ОПШТИНСКА УПРАВА
Општина Горњи Милановац
ул.Таковска бр.2
32300 Горњи Милановац

ПИТАЊА И ОДГОВОРИ

ПРЕДМЕТ НАБАВКЕ: извођење радова на изградњи Изградња отвореног базена на Руднику-прва фаза

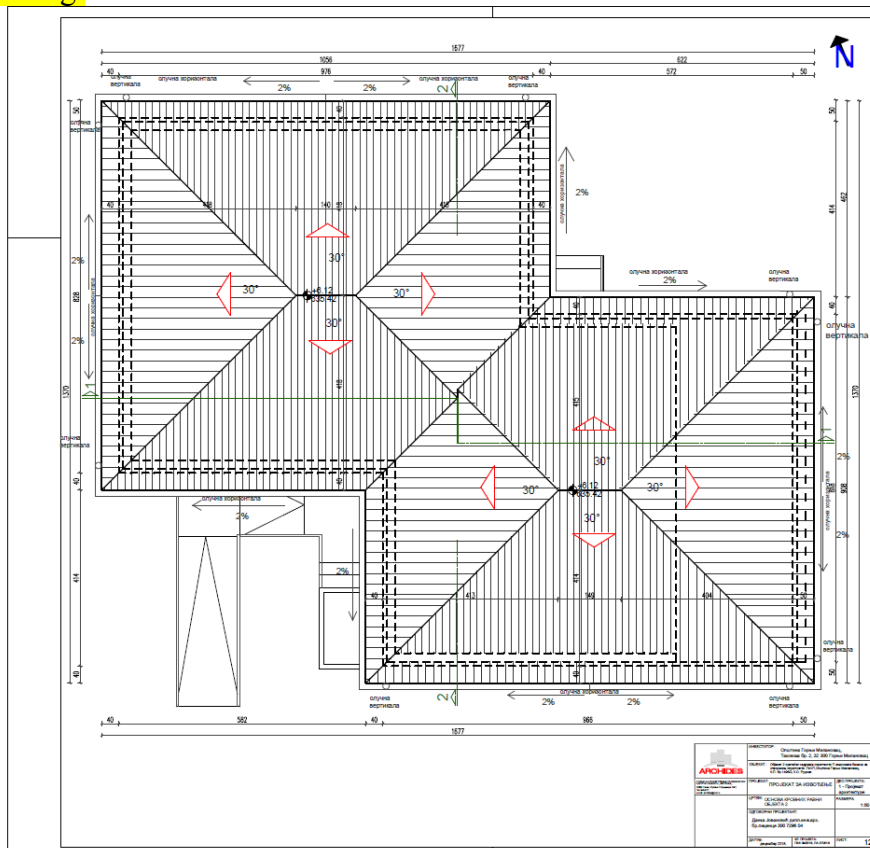
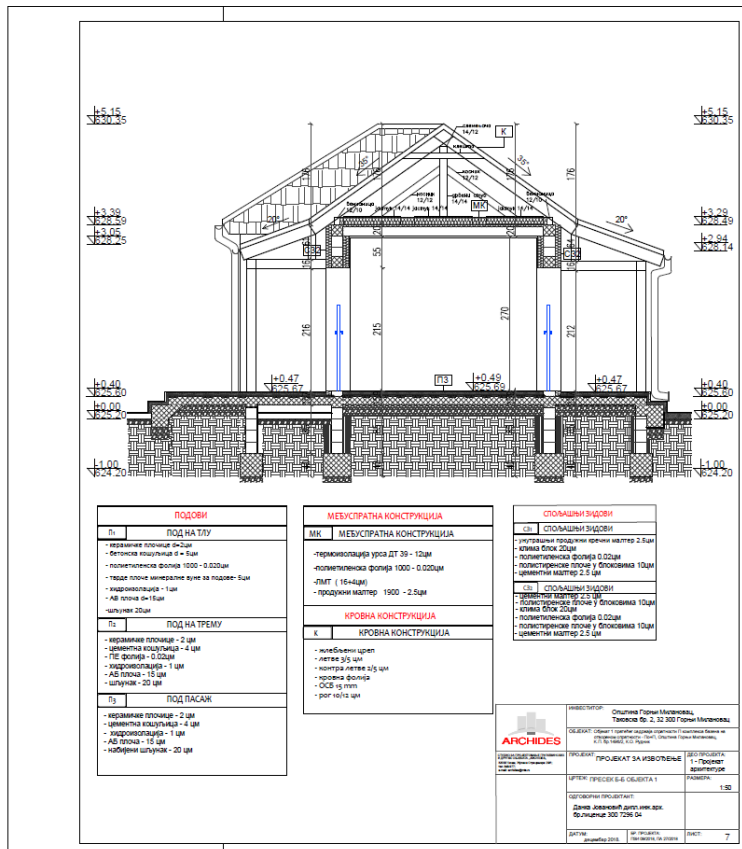
Molimo da nam na osnovu čl. 63 ZJN, a u vezi pripreme prihvatljive ponude za javnu nabavku radova broj 15/20 - Izvođenje radova na izgradnji otvorenog bazena na Rudniku-prva faza.detaljno, precizno i nedvosmisleno pojasnite, odnosno odgovorite na sledeće: U predmeru i predračunu radova - limarski radovi, pozicija - 1: Izrada horizontalnih oluka od pocinkovanog lima d=0,55 mm, Ø 12 cm.

- koja je razvijena širina oluka (dužina/širina)?
- da li je u pitanju četvrtasti ili okrugli?
- da li je ležeći ili sa kukama?

Олуци ће бити висећи, кружног пресека Ø 12 cm, хоризонтални олука је укупне дужине 40м, вертикални укупне дужине 18м, распоред према приказу на основи кровних равни, 6 казанчића. У прилогу је dwg.
